Zmiana: DOKUMENTACJA POWYKONAWCZA

ZADANIE
Budowa obwodnicy m. Wałbrzych
"Leczenie" drogi krajowej nr 75
w miejscowości: Wałbrzych

NAZWA OPRACOWANIA: PROJEKT ARCHITEKTONICZNO-BUDOWLANY

RYSUNKI OGÓLNE PRZEKŁADY POPRZECZNY				
UNIKACJA	IMIE I NAZWISKO	BRANŻA/NUMER UPRAWNIENI	PODPIŚC	
PROJEKTANT	mgr inż. Bogdan Burcek	mosty konstr. - bud.	109/88 BB	
PRAWIDŁOWOŚĆ	mgr inż. Leszek Dobrowski	mosty mostowa	89/84	
PRACOWNIAW	mgr inż. Łukasz Boca		<i>Boca</i>

PRZEKRÓJ POPRZECZNY

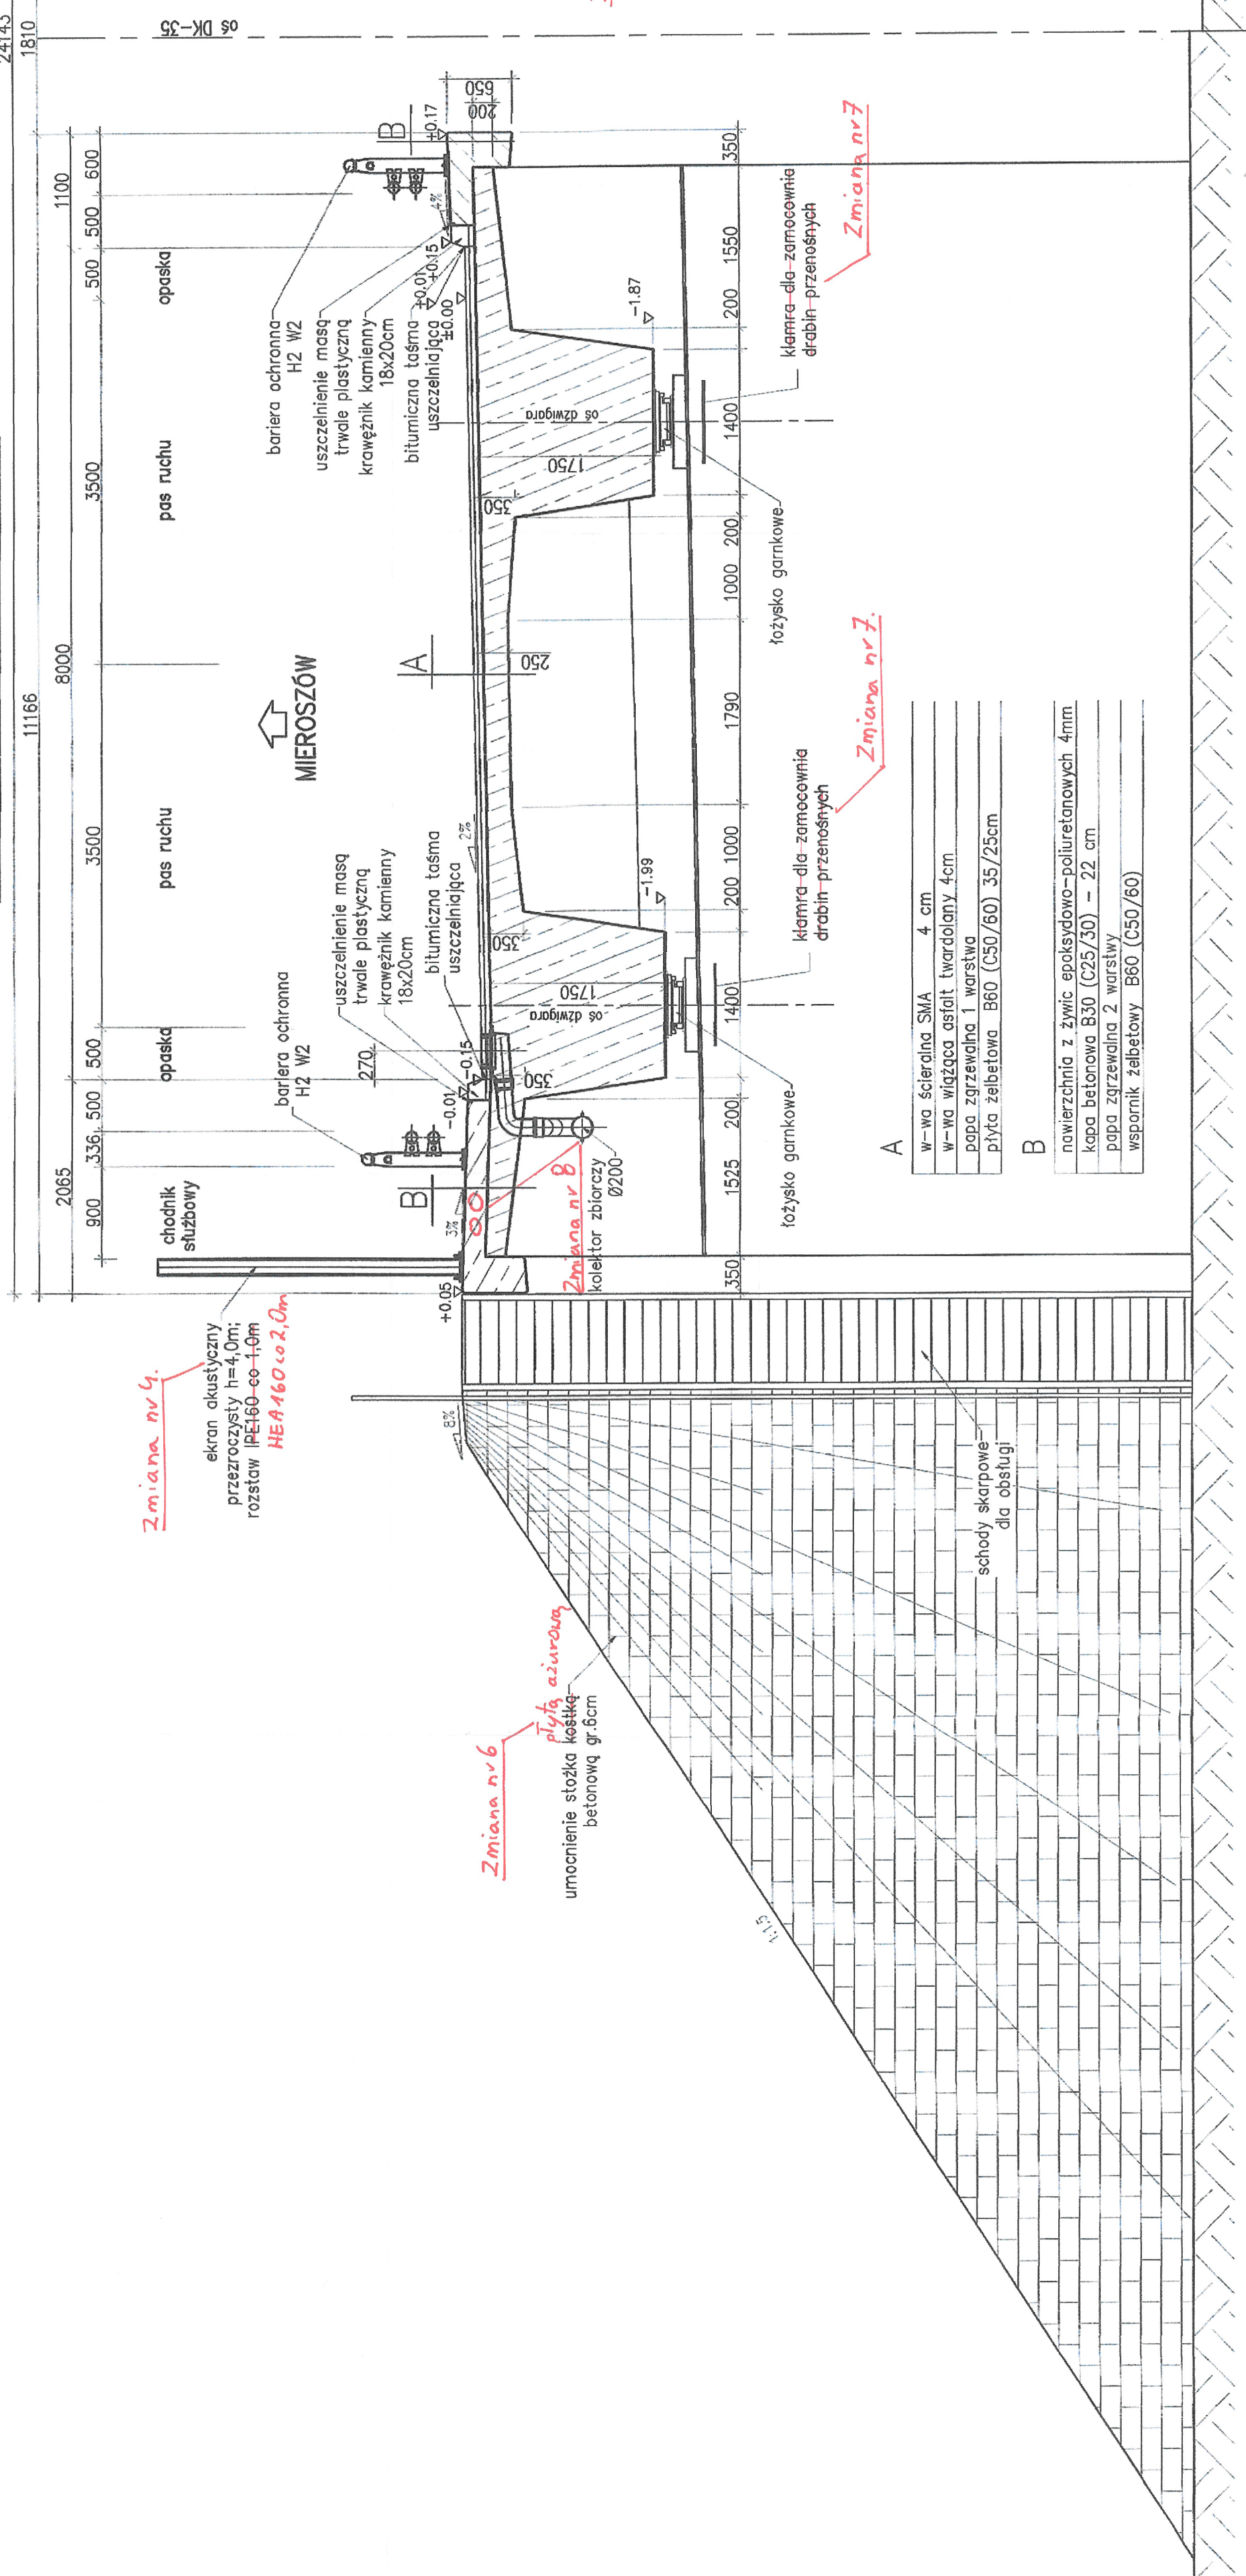
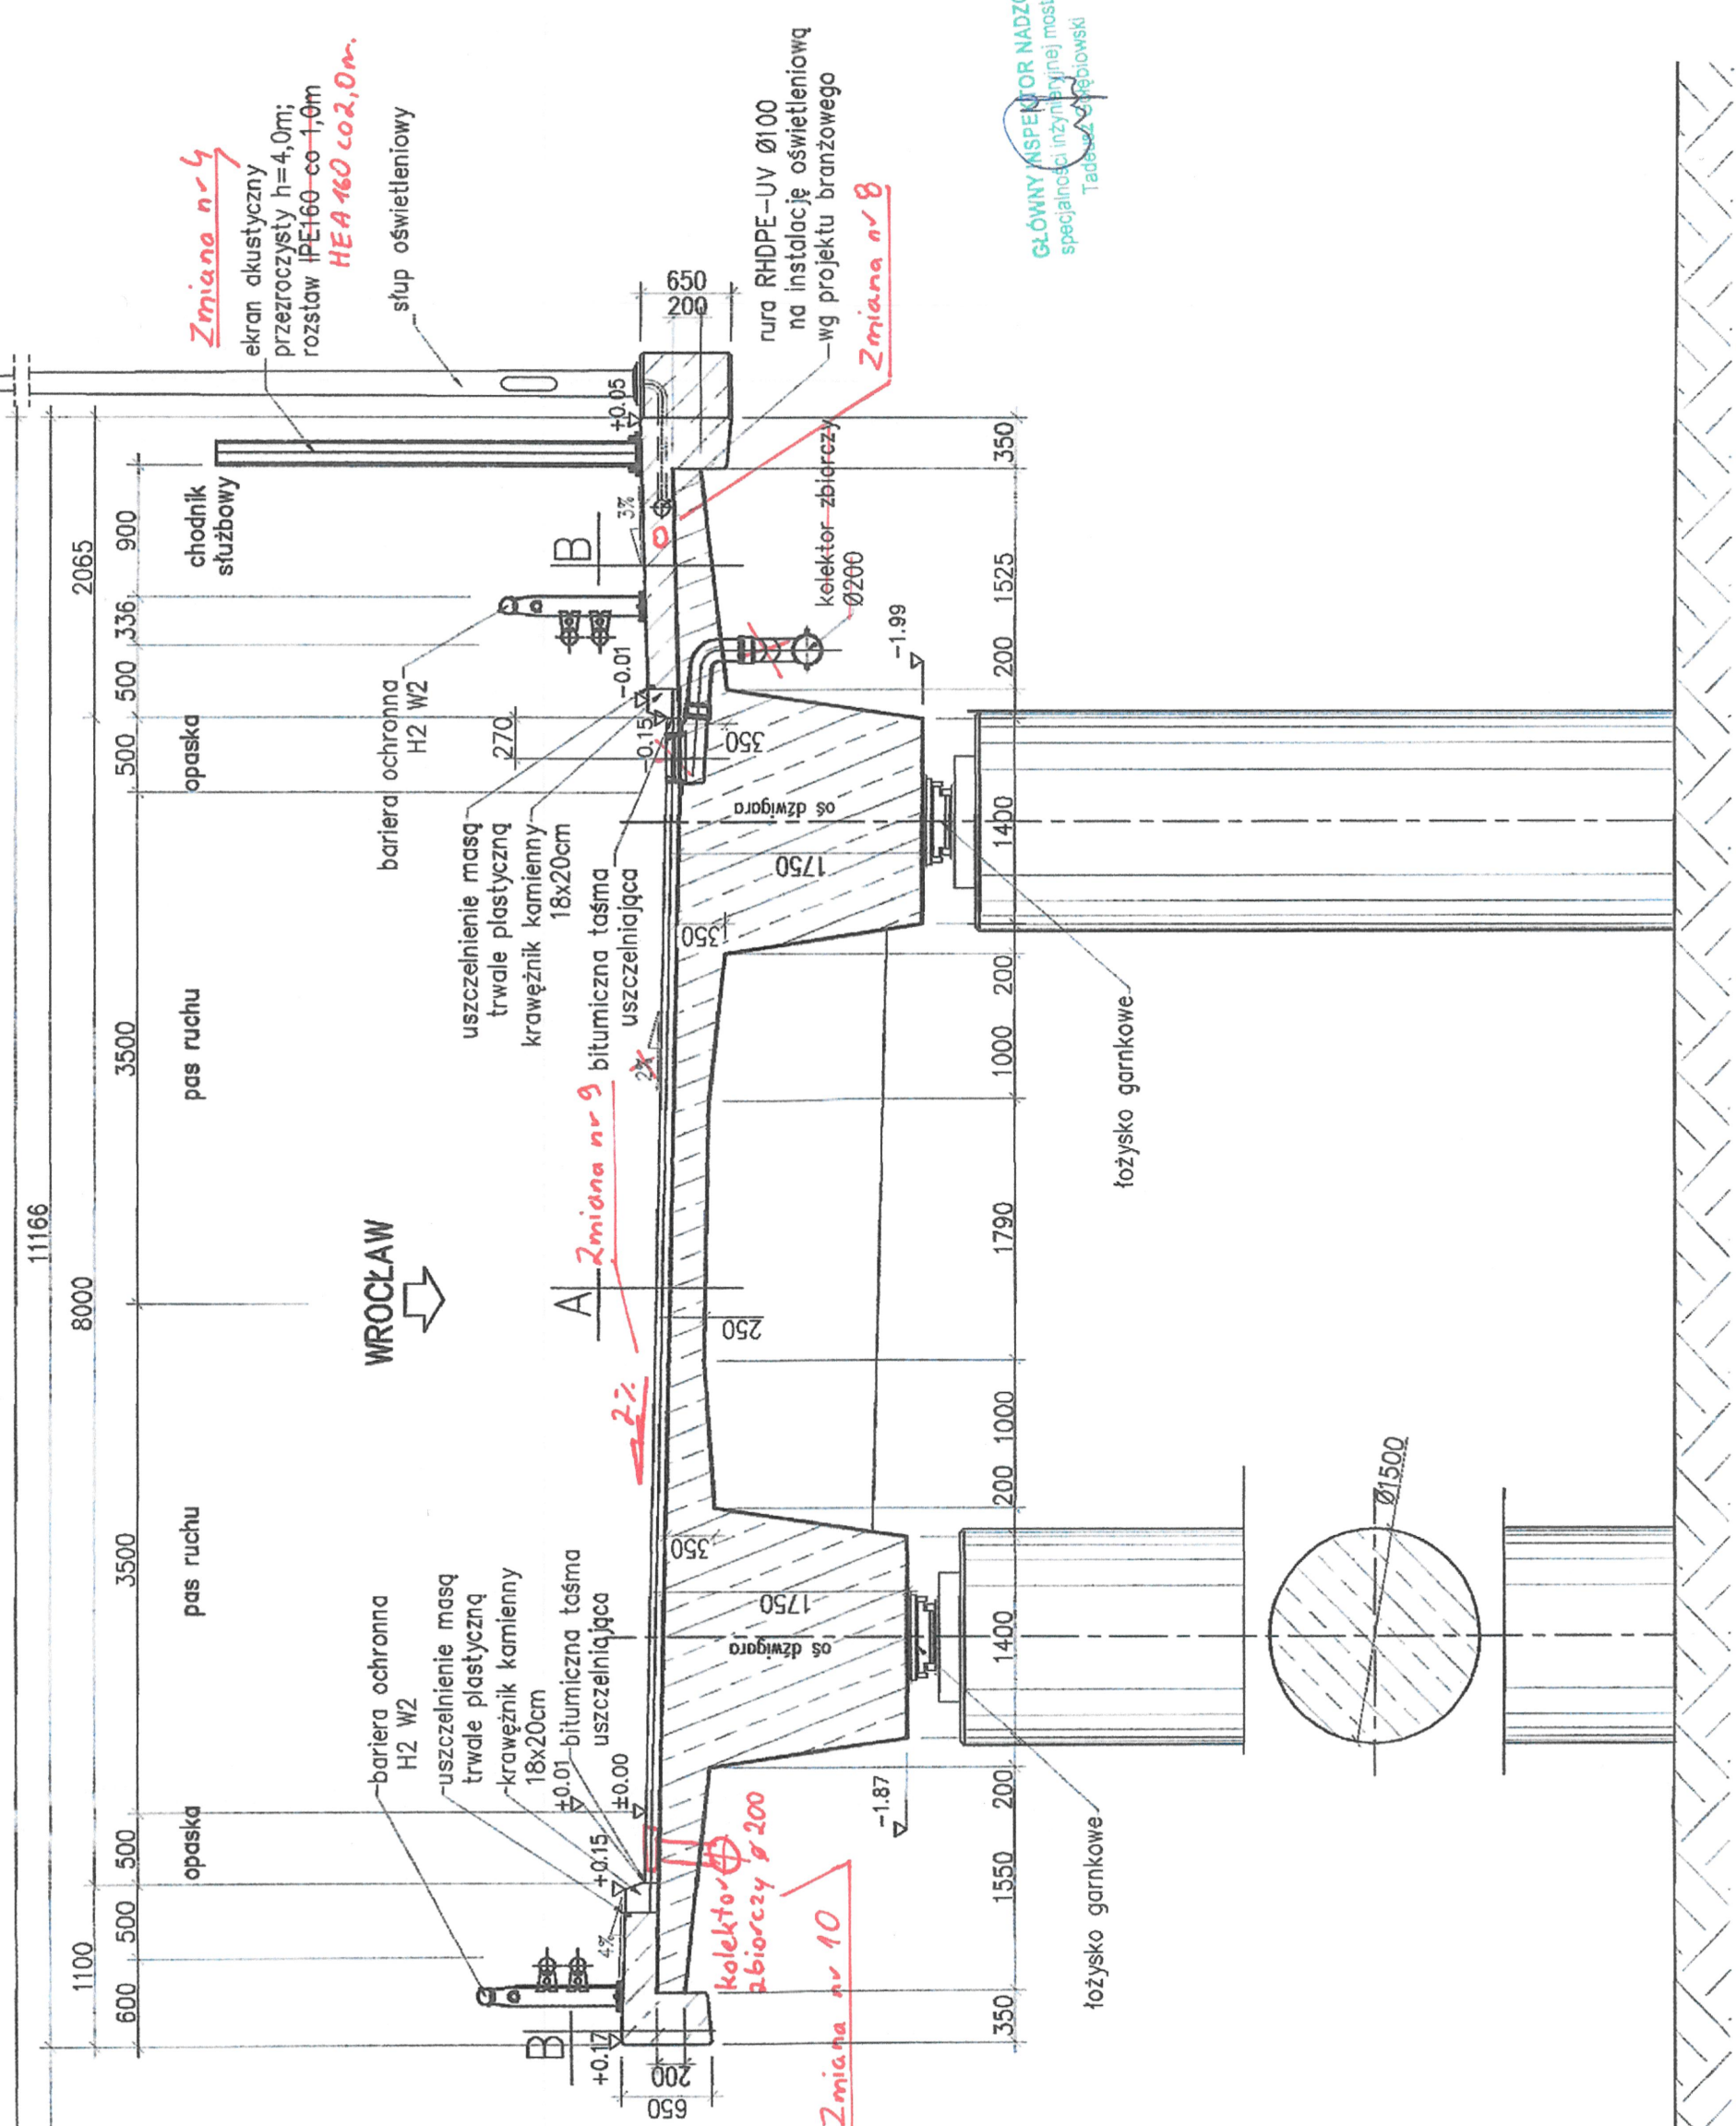
Nr 4. Zmiana rodzaju i rozstawu słupów ekranów akustycznych;
Nr 6. Zmiana materiału umocnienia stojaków skarpowych;
Nr 7. Rezygnacja z klamer do drabiny;
Nr 8. Dodatkowe rury na instalacje.
Nr 9. Zmiana spadku jezdnii prawej
Nr 10 Zmiana lokalizacji kolektora
